Título: Relatório de Consulta Pública

Central Solar Fotovoltaica do Cadaval

Autoria: Agência Portuguesa do Ambiente
Departamento de Comunicação e Cidadania
Ambiental
Divisão de Cidadania Ambiental
Rita Cardoso

Data: junho de 2023

Figura 1 – Traçado C: adoção do Traçado B entre a subestação da CSF Cadaval e o apoio 14 do traçado A

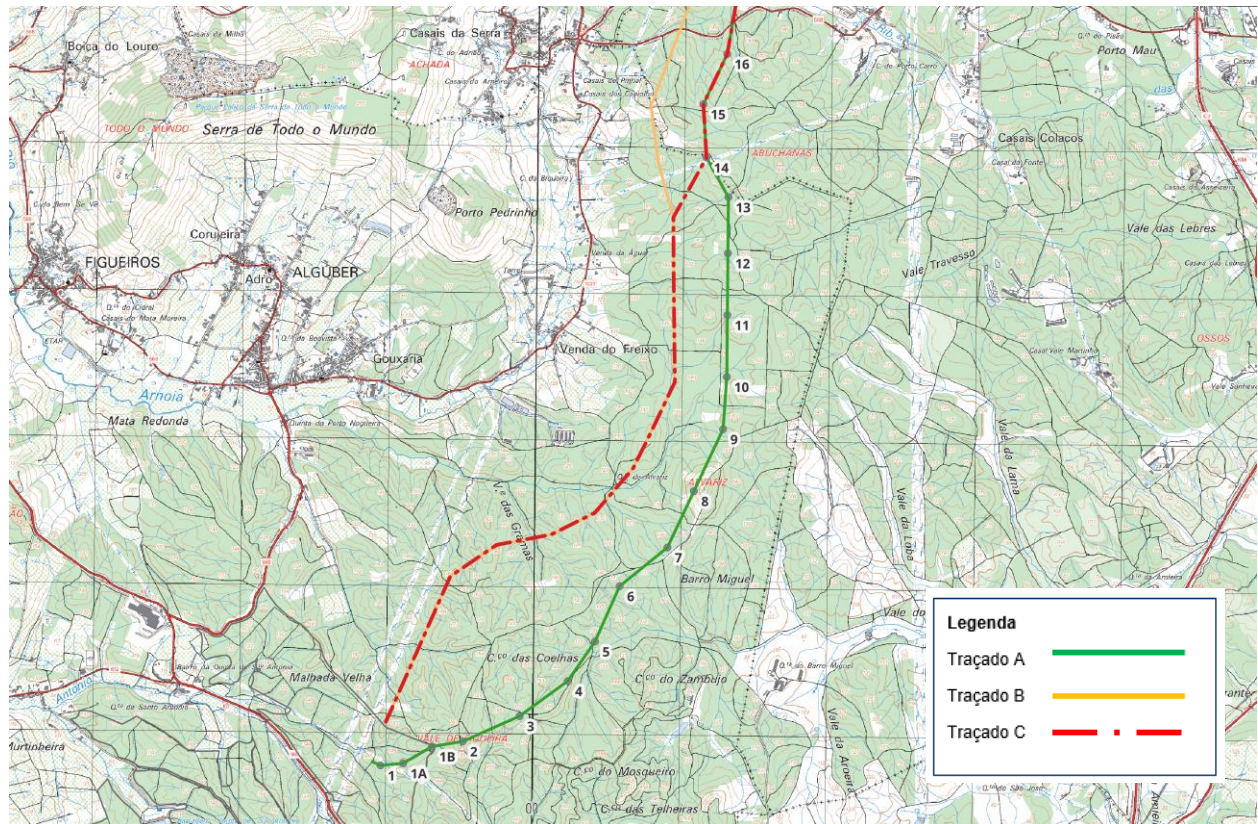
Face ao exposto, vem a NEOEN informar que identificou uma sobreposição entre o projeto do PE de Alguber e o traçado A proposto para a linha de evacuação do projeto da CSF Cadaval.

Nesse sentido, e tendo em consideração o Anexo 2.4 do processo de AIA n.º 3551, solicitamos à Agência Portuguesa do Ambiente que considere uma nova proposta de traçado da LMAT (**Traçado C**) que utiliza as alternativas já estudadas pelo promotor da CSF Cadaval, enquanto permite a compatibilização dos dois projetos de centros electroprodutores.

A proposta de Traçado C (representado nas figuras abaixo em traço-ponto vermelho) corresponde à adoção dos seguintes troços do Traçado A e do Traçado B:

1. Adoção do Traçado B entre a subestação da CSF Cadaval e o apoio 14 do traçado A
2. Adoção do Traçado A a partir do apoio 14 e até à chegada à Subestação de Rio Maior
